改善箇所説明図

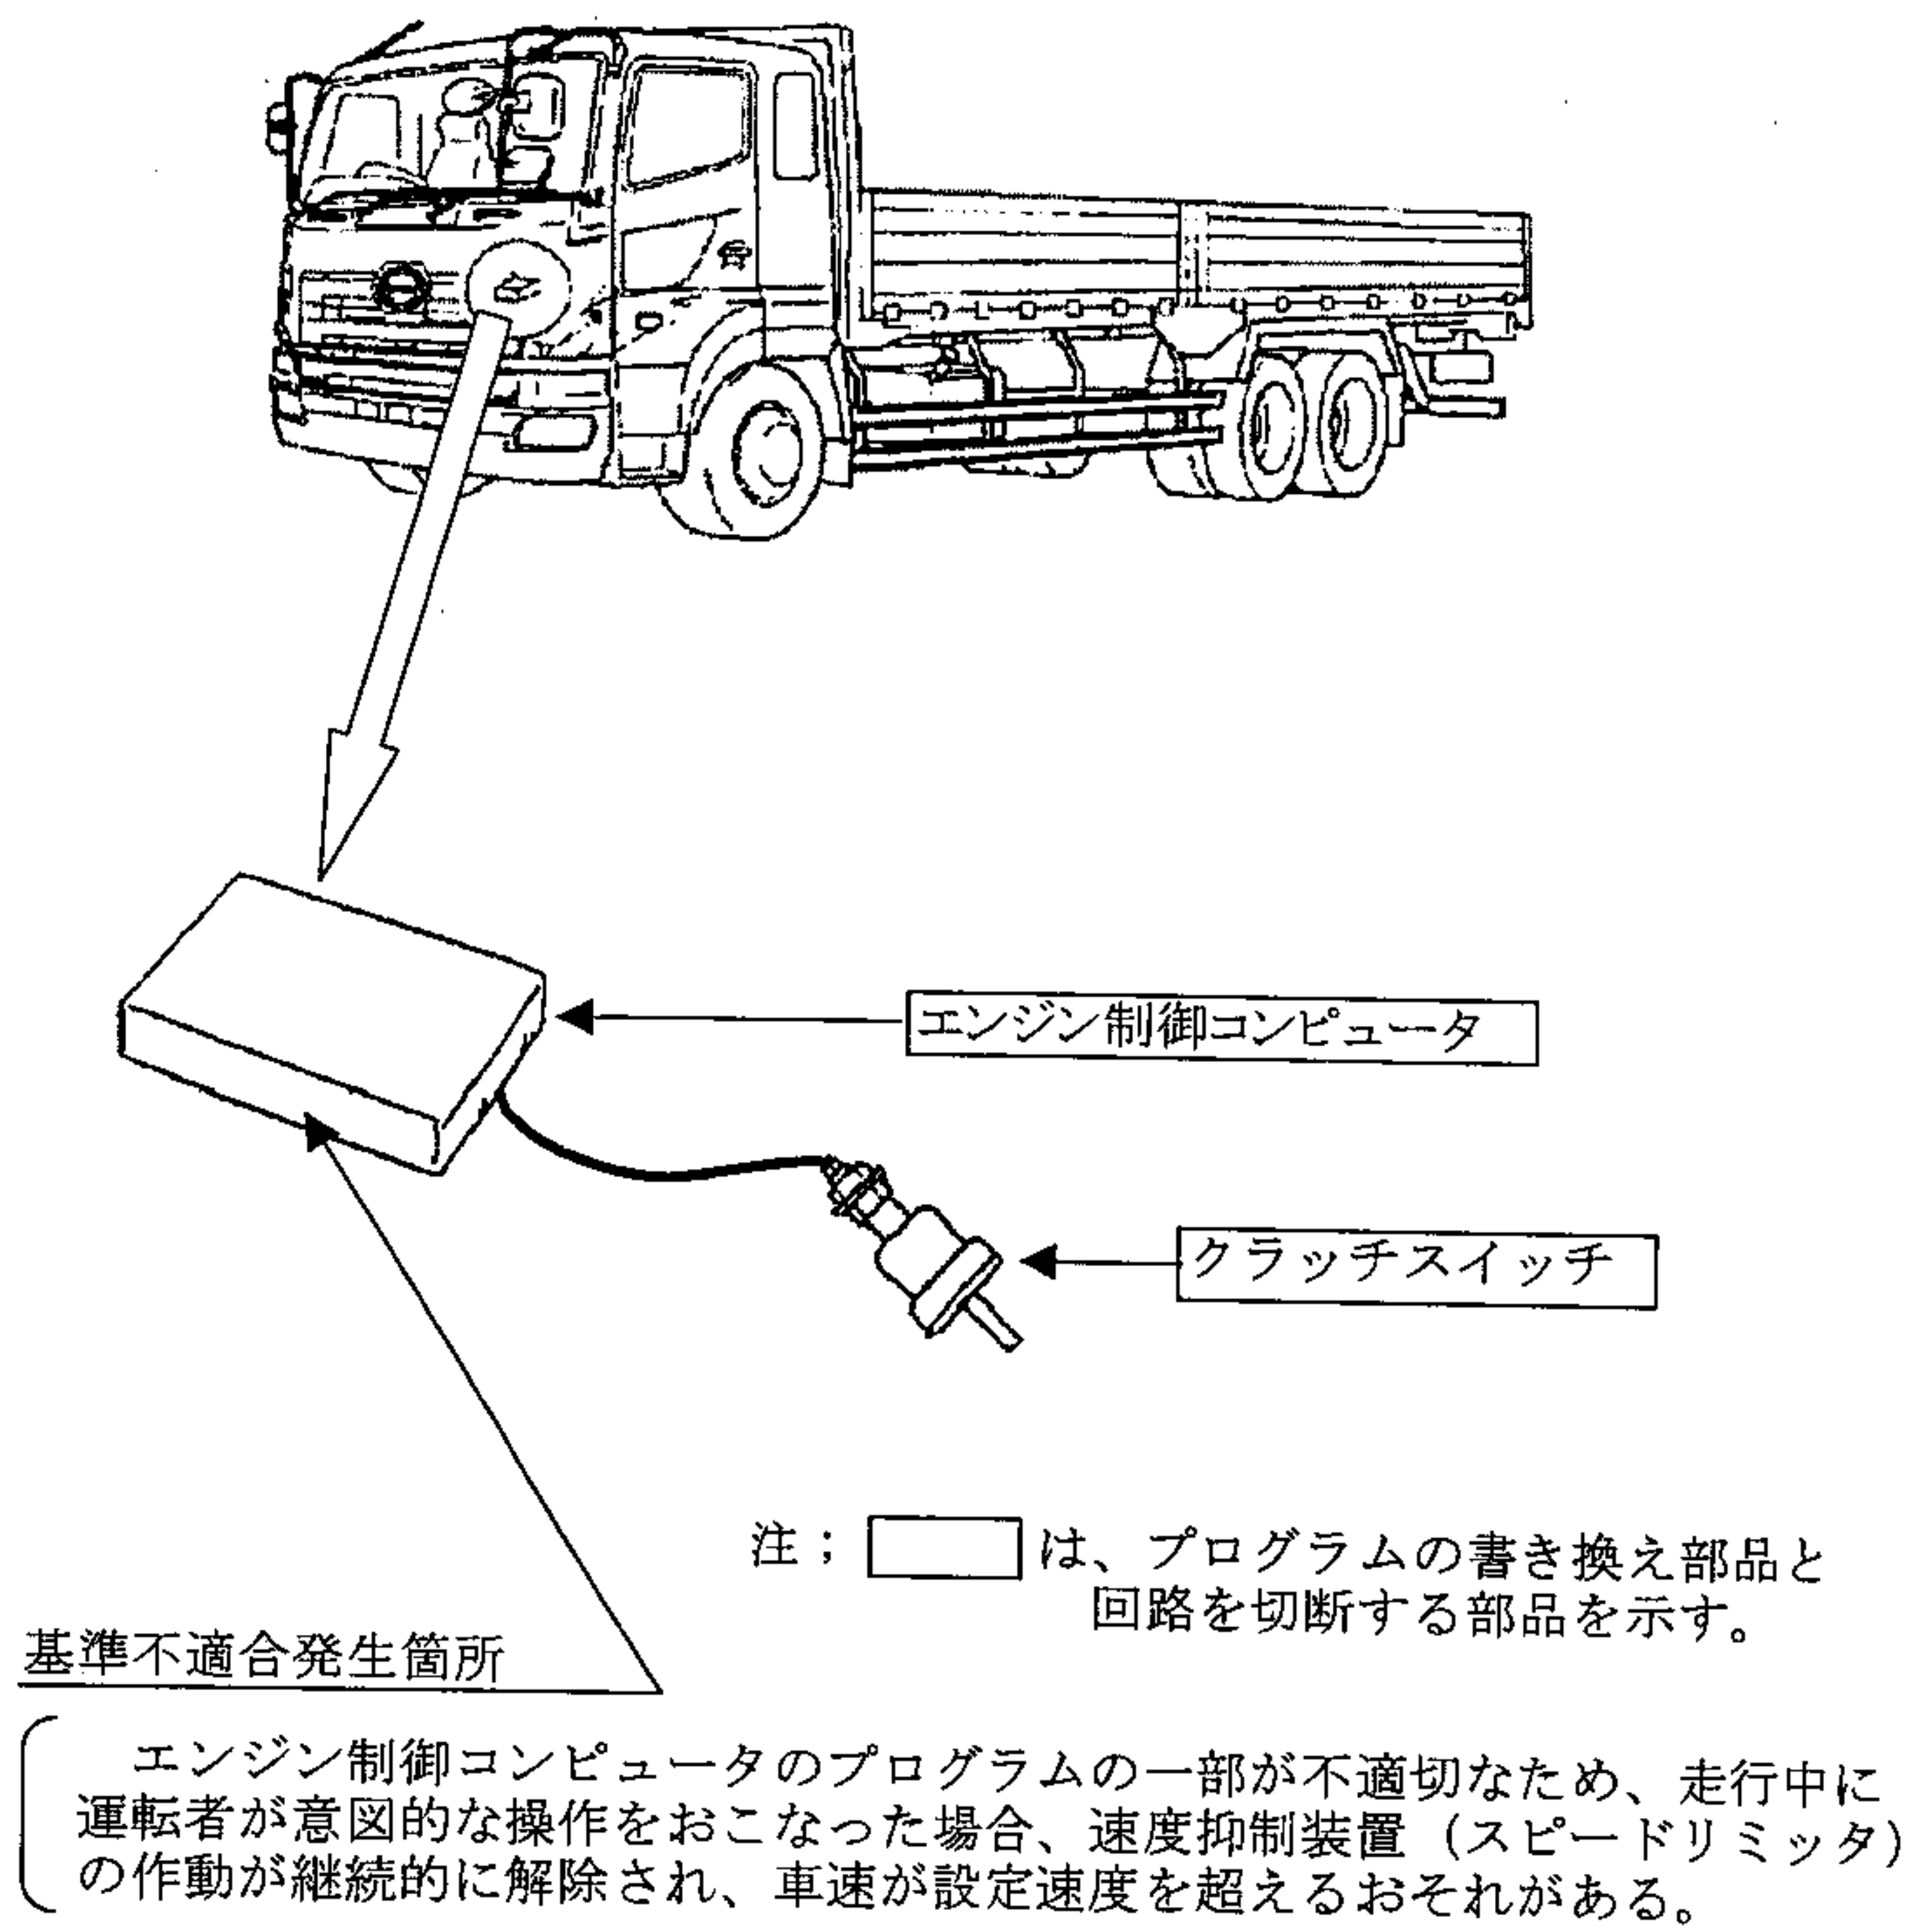
全車両、エンジン制御コンピュータのプログラムを書き換える。
又は速度抑制装置に付随するクラッチスイッチの回路を切断する。

識別； ネームプレートの車両後方下側のビス頭部に黄色ペイントを塗布する。
